Vaststellingsrapport

Bestemmingsplan HOV baan Dichterswijk

Februari 2018

Bereikbaarheid hulpwarmtecentrale Kanaleneiland

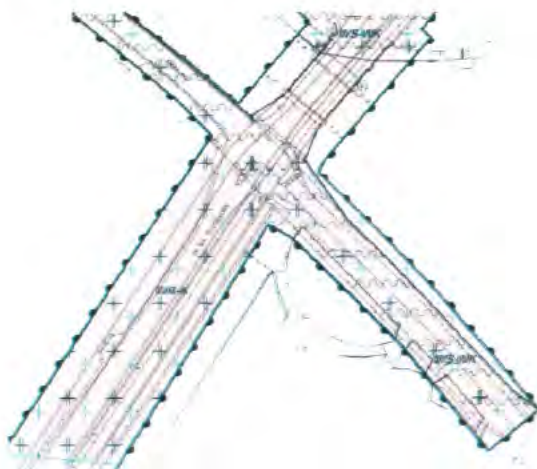
Aan de Kanaalweg ligt een locatie van Eneco waarop een hulpwarmtecentrale en een warmteoverdrachtstation aanwezig zijn. De locatie is blauw omlijnd weergegeven in onderstaande figuur.

Oudenlaan/Koningin Wilhelminalaan/Kanaalweg. In het vastgestelde bestemmingsplan 'Kanaalweg 59, Transwijk' is een insteekhaven voorzien met daarover een brug. Conform opgave van de gemeente wordt de brug uitgevoerd in verkeersklasse 30. Dit is de klasse voor auto's en licht vrachtverkeer. De vervoersbewegingen van en naar de locatie in het kader van brandstoflevering en bij onderhoudswerkzaamheden vallen onder klasse 45 (vrachtverkeer) of klasse 60 (zwaar verkeer). Na de aanleg van de brug is de locatie via de zuidzijde niet meer bereikbaar voor vrachtverkeer of zwaar verkeer. De enige overblijvende ontsluiting is de noordzijde via de afslag Dr. M.A. Tellegenlaan/Kanaalweg. Uit het ontwerpbestemmingsplan en concept Voorlopig Ontwerp Busbaan Dichterswijk blijkt dat deze afslag gereconstrueerd wordt. De betreffende afslag uit het ontwerpbestemmingsplan is weergegeven in onderstaande figuur.

Het beoogde voorlopig ontwerp lijkt geen ruimte meer te bieden voor het gebruik van de afslag voor de ontsluiting van de locatie van Eneco. In het ontwerpbestemmingsplan wordt het volgende aangegeven:

Wij verzoeken de gemeente het ontwerpbestemmingsplan en concept Voorlopig Ontwerp Busbaan Dichterswijk op zodanige wijze aan te passen dat de locatie van Eneco toegankelijk blijft voor vrachtverkeer (klasse 45) en zwaar verkeer (klasse 60).

Hoewel het bestemmingsplan de afslag juridisch planologisch niet onmogelijk maakt, voorziet het VO in een nieuwe inrichting van de kruising Dr M.A. Tellegenlaan/Kanaalweg waarbij de Kanaalweg wordt afgesloten voor autoverkeer (behoudens incidenteel gebruik voor regulier autoverkeer). Dit maakt deze kruising verkeersveiliger en levert een positief effect op de doorstroming van het verkeer op de Dr. M.A. Tellegenlaan. Ook is er in het VO geen ruimte voor de afwikkeling van het incidentele zwaar verkeer vanwege de aanwezigheid van groene bermen, bomen en lichtmasten. Aanpassing van het ontwerp betekent een grote en ruimtelijk ongewenste ingreep, die daarnaast automobilisten uitnodigt tot inrijden. Dit is ook niet nodig.

De hulpwarmtecentrale blijft via de andere zijde van de Kanaalweg – en over de nieuw aan te leggen brug bij de insteekhaven van de Wilhelminawerf bereikbaar. De hier geplande brug dient reeds te worden uitgevoerd in verkeersklasse 45 vanwege de toegankelijkheid voor nood- en hulpdiensten. Ook is vastgelegd dat het hier om een betonnen brug gaat met een overspanning van minimaal 3 meter en een breedte van 7,5 meter. Daarnaast is bij de uitvoering van een betonnen brug met deze overspanning, het constructief al mogelijk om zwaar verkeersklasse 60 over de brug te laten rijden als deze minimaal is uitgevoerd als verkeersklasse 30.
